**REGIONE
PUGLIA**

OGGETTO: Istanza trasmessa dalla Sig.ra [...Omissis...] con PEC del 01.04.2025: "Istanza di rettifica degli elaborati del PPTR ex art. 104 delle NTA". Istruttoria e proposta di parere.

Con l'istanza in oggetto, trasmessa con PEC del 01.04.2025, si è richiesta la rettifica degli elaborati del PPTR per quanto attiene all'UCP "**Inghiottitoi**" insistente sui suoli catastalmente individuati dalla particella n. 965 del Foglio di mappa n. 36 del Comune di Veglie (LE).

Fig.1: Estratto SIT Puglia – PPTR approvato. Richiesta di eliminazione della tutela UCP "Inghiottitoi" perimetrata nell'area identificata al catasto al Fg. 36 n. 965 (retinato in blu)

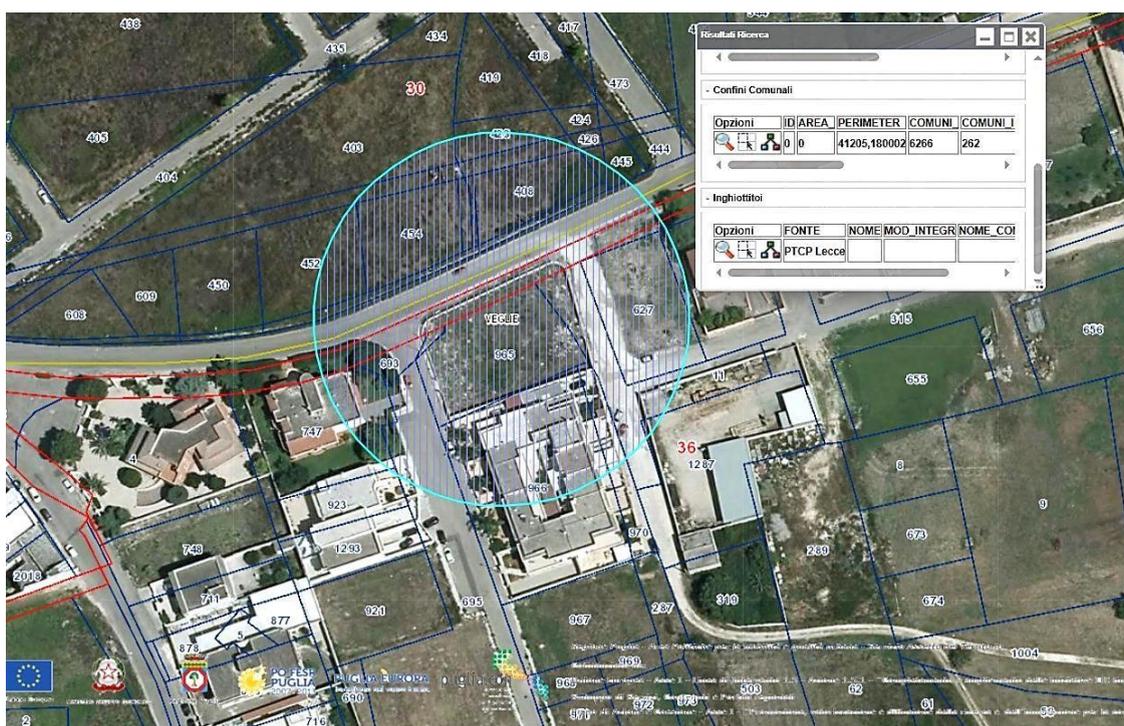
Si chiede la rettifica, con riferimento alle aree oggetto di istanza, dell'indicazione relativa alla tutela dell'UCP "**Inghiottitoi**", asserendo l'errata perimetrazione dello stesso. In particolare il proponente sostiene che: *"In corrispondenza del sito di interesse il PPTR Puglia riconosce la presenza dell'Ulteriore Contesto "Inghiottitoi" (Tavola 1 della relazione tecnica allegata) così come definito dagli articoli 49 e 50 delle NTA vigenti. Dal WebGis del PPTR Puglia emerge che il vincolo sul sito di interesse deriva dal PTCP della provincia di Lecce (Fig. 2.1 della relazione tecnica allegata) che in effetti alla Tavola 5 sotto la voce Politiche del Welfare, individua nelle vicinanze del sito una "vora" (Fig. 2.2 della relazione tecnica allegata). Attraverso una operazione di overlay mapping svolta in ambiente GIS tra PTCP e PPTR emerge chiaramente che l'area di sedime della vora come individuata sul PTCP non corrisponde alla collocazione dell'UCP riportata sul PPTR (Fig. 2.4 della relazione tecnica allegata). In ragione della definizione di inghiottitoio riportata dal PPTR (varco, cavità carsica attraverso cui le acque*

superficiali possono penetrare in profondità e alimentare le falde idriche profonde) attraverso lo studio geologico condotto è stato ampiamente dimostrato con dati di campo che in corrispondenza del sito non sono presenti rocce carsificabili, anzi, si rinvenivano argille ed argille limose potenti oltre 6 m che confinano nel sottosuolo il substrato calcareo e lo isolano rispetto alla superficie topografica impedendo il fenomeno della infiltrazione delle acque superficiali, il sito inoltre non è un'area depressa e non rappresenta un punto di compluvio e raccolta delle acque piovane. Nella sostanza attraverso lo studio condotto, riportato nella relazione tecnica allegata, è stato dimostrato che il contesto geologico - stratigrafico, geomorfologico ed idrografico del sito è del tutto differente rispetto a quello che dovrebbe caratterizzare un inghiottitoio carsico concludendo che quanto riportato sul PPTR non descrive il reale assetto geomorfologico dei luoghi ed è probabilmente frutto di una errata collocazione cartografica della evidenza carsica segnalata dal PTCP.

Fig. 3: Estratto Tavola 5 PTCP Provincia di Lecce. Area in esame (in giallo): nessuna indicazione di forme carsiche nel sito evidenziato. Indicazione di una vora (triangolo in blu) a circa 150 m più a Sud dell'area esaminata.

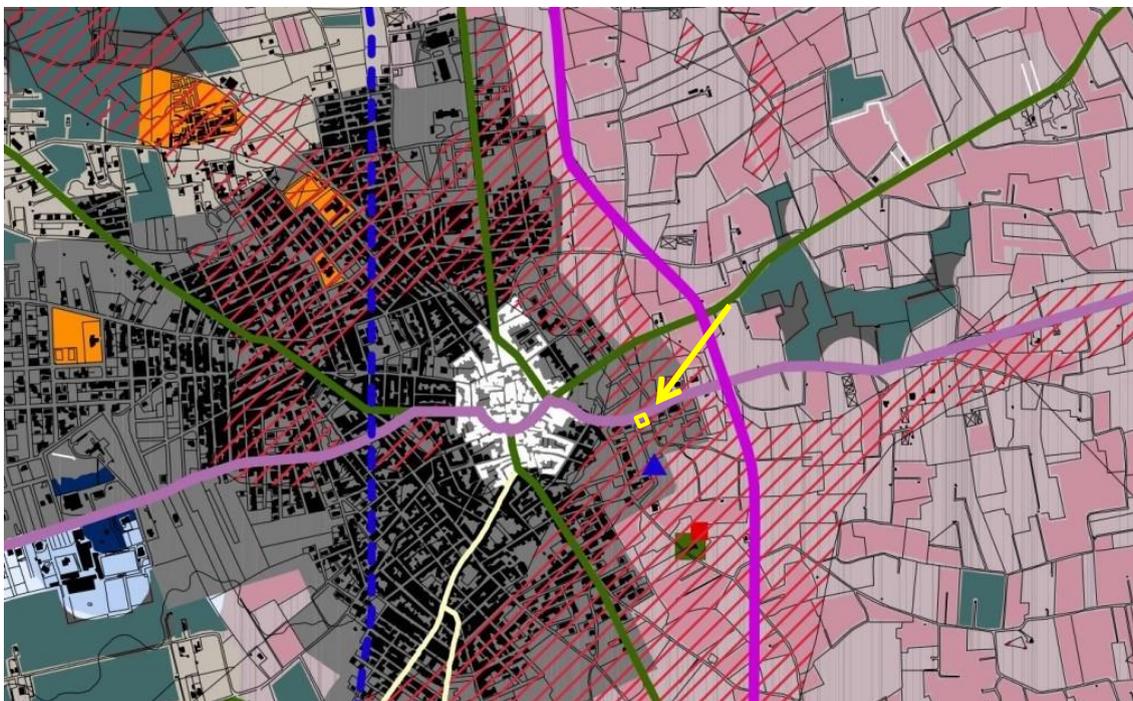
In vero dalla descrizione dell'"Inghiottitoio" perimetrato dal PPTR (fig.1) si deduce che la tutela paesaggistica deriva dal Piano Territoriale di Coordinamento Provinciale (PTCP) della Provincia di Lecce (approvato con Deliberazione del Consiglio Provinciale n. 75 del 24.10.2008). **Da una ricognizione visiva della tavola di piano PTCP 05 non si evince la presenza di alcuna cavità carsica nell'area in esame. (fig.3).**
